Gelijkvloers
Geplande toestand

Tenderstraat 16
9000 Gent

plan
14/21

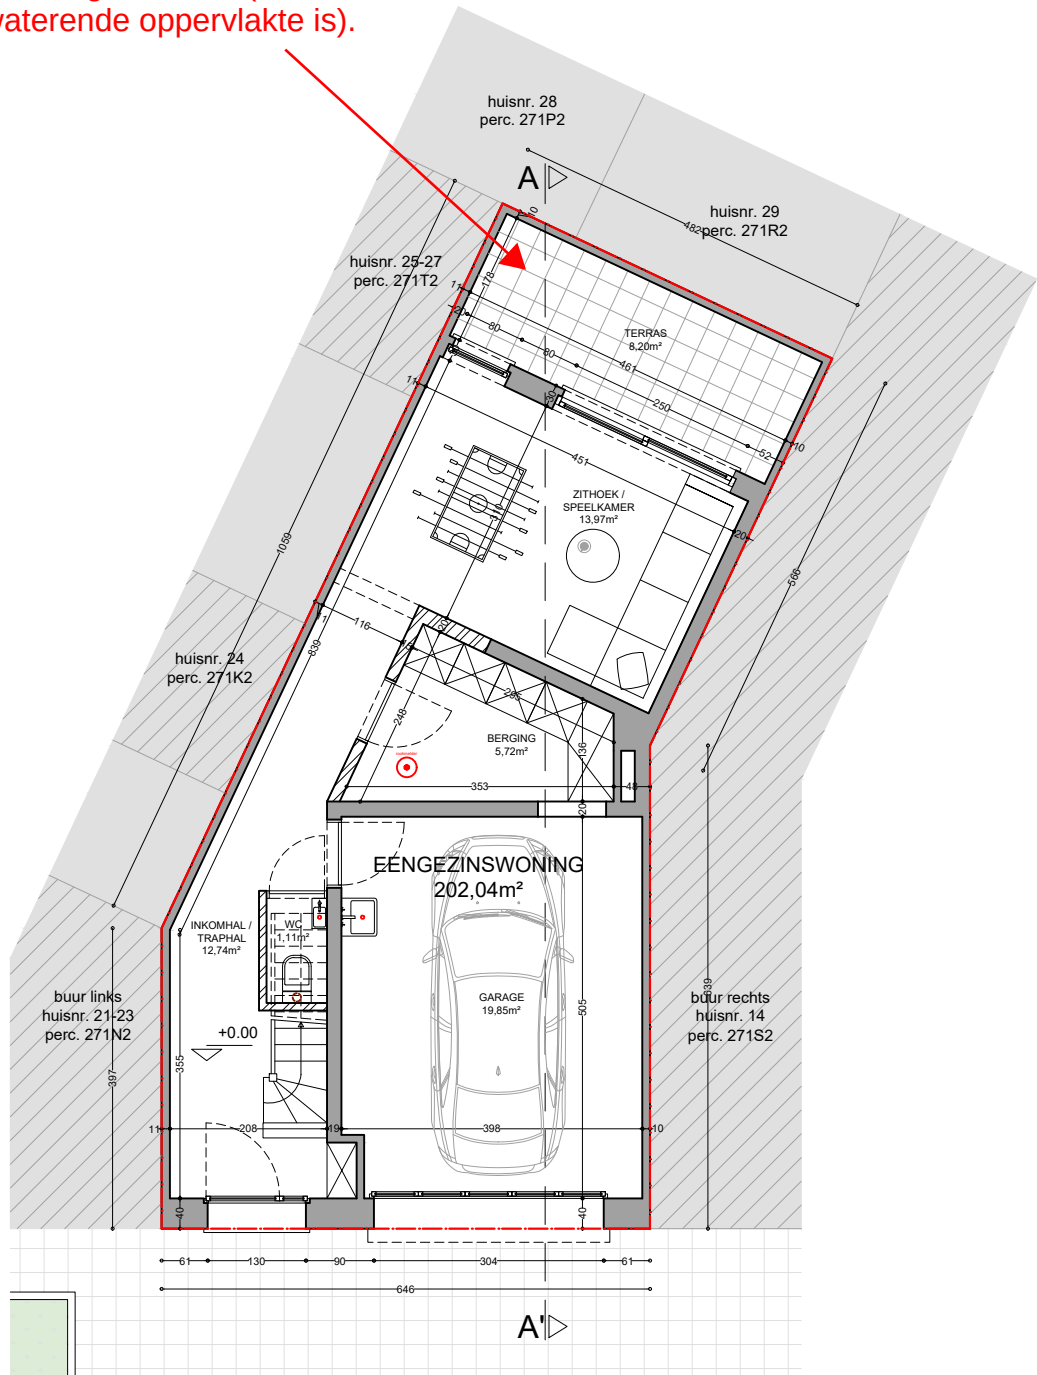
Nieuwe verharding gelijkvloers terras
De verhardingen moeten waterdoorlatend worden
aangelegd (en mag geen helling hebben van meer
dan 2%) en/of deze niet-waterdoorlatende
verhardingen moet kunnen afwateren naar een
voldoende grote onverharde groenzone (die
minstens ¼ van de afwaterende oppervlakte is).
